**OF. ORD. N° : 313 / 2022**

**MAT.** : Aprueba actualización del Programa de Compensación de Emisiones Atmosféricas.

# PROYECTO “PLANTA FOTOVOLTAICA TENO UNO 9 MW”

## ACTUALIZACIÓN DE PLAN DE COMPENSACIÓN DE EMISIONES PARA MATERIAL PARTICULADO

**Figura 1: Calle Las Araucarias (PCE Inicial aprobado mediante Oficio N°129/2021, adjunto en Anexo) versus la Ruta J-126 propuesta (objeto de la presente actualización de PCE)**

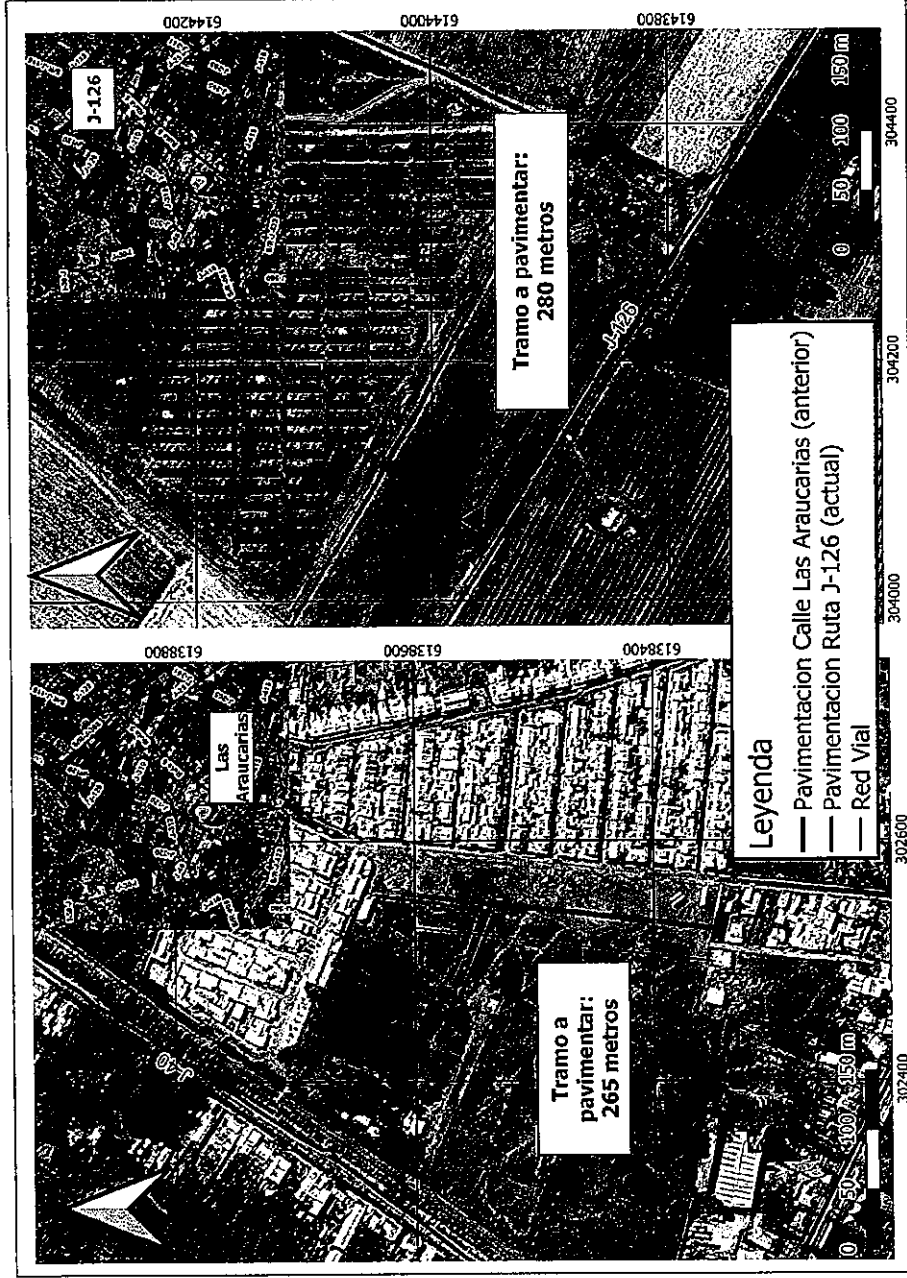
Conforme a lo expuesto, el presente documento viene a modificar el lugar a pavimentar (Calle Las Araucarias) en el PCE inicial, aprobado mediante el oficio antes individualizado, por un tramo de 280 metros en la ruta J-126.

La cartografía que muestra la **Calle Las Araucarias** (PCE Inicial aprobado mediante Oficio N°129/2021, adjunto en Anexo) versus la **Ruta J-126 propuesta** (objeto de la presente actualización de PCE) se muestran en la imagen a continuación.
